Oggetto [ID_VIP: 7454] Istanza di avvio della procedura di valutazione d'impatto ambientale ai sensi dell'art. 23 del D.Lgs 152/2006 e ss.mm.ii. relativa al progetto per la realizzazione di un impianto Agri-Naturalistico-Voltaico della potenza di 99,42 MW, sito nel comune di Cerignola (FG) in località "San Giovanni in Fonte" e delle relative opere connesse nei comuni di Stornarella (FG), Orta Nova (FG) e Stornara (FG) denominato "Impianto ANaV San Giovanni in Fonte".

Proponente: società Tozzi Green S.p.a.

Parere tecnico-istruttorio della Soprintendenza Speciale per il PNRR.

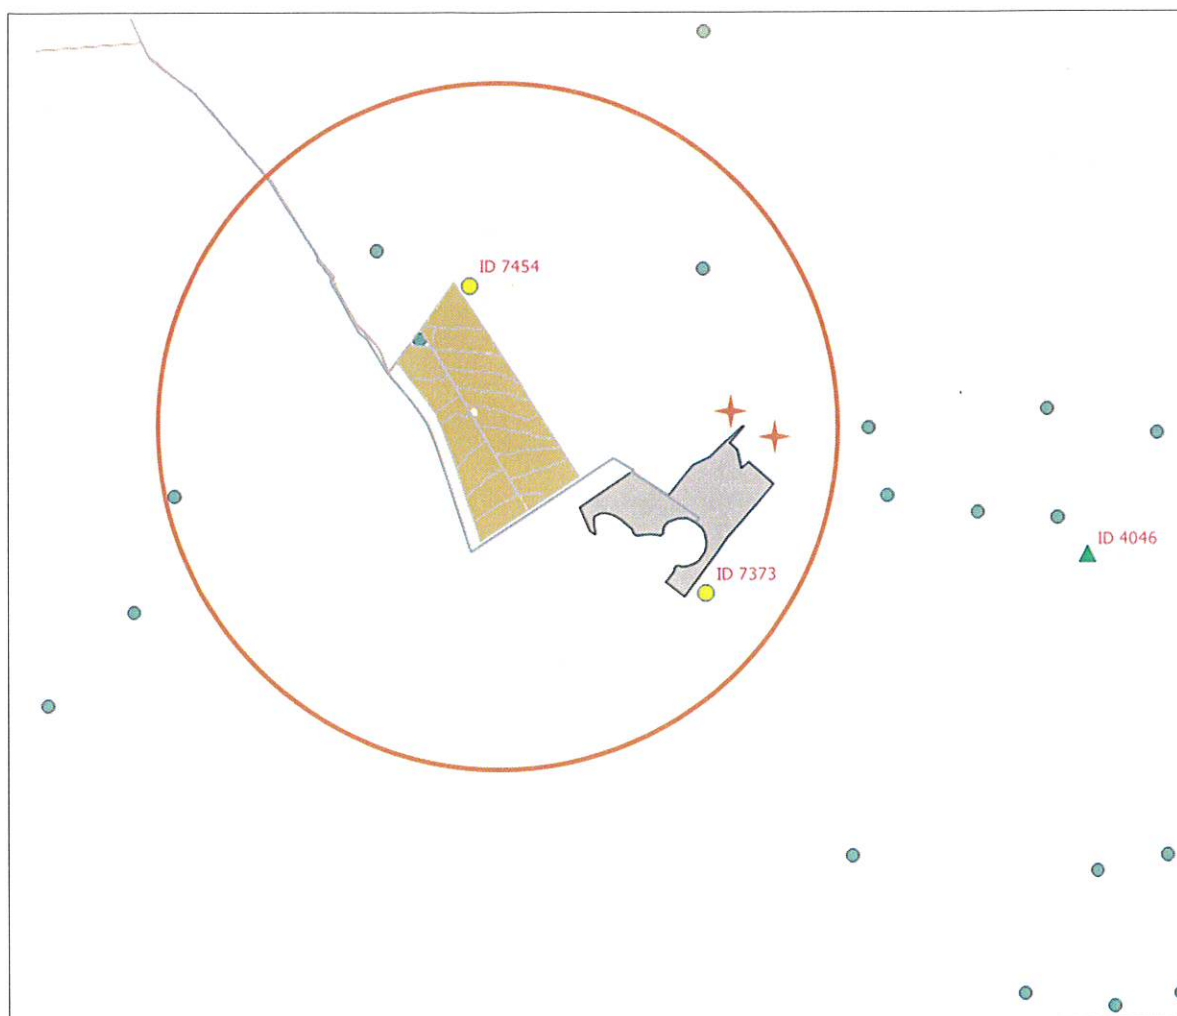
9. Preso atto di quanto descritto e rappresentato nello **"Studio di Impatto Ambientale – Impatti Cumulativi"**, si chiede di integrare lo studio fornendo una verifica dell'interferenza e dei relativi impatti cumulativi riferiti:

- alla presenza dell'impianto ID VIP 4046, autorizzato, ma non ancora realizzato (si tratta di 19 aerogeneratori per una potenza complessiva di 79,8 MW nella propria area buffer di 3 km e nel buffer di 2 km dell'impianto eolico), e in particolare con riferimento all'aerogeneratore 3;

- all'impianto in progetto posizionato di fronte all'intervento del proponente e che interessa la parte opposta della SP95, per il quale è stata avviata procedura di valutazione ID VIP 7373, in fase di richiesta di integrazioni.”.
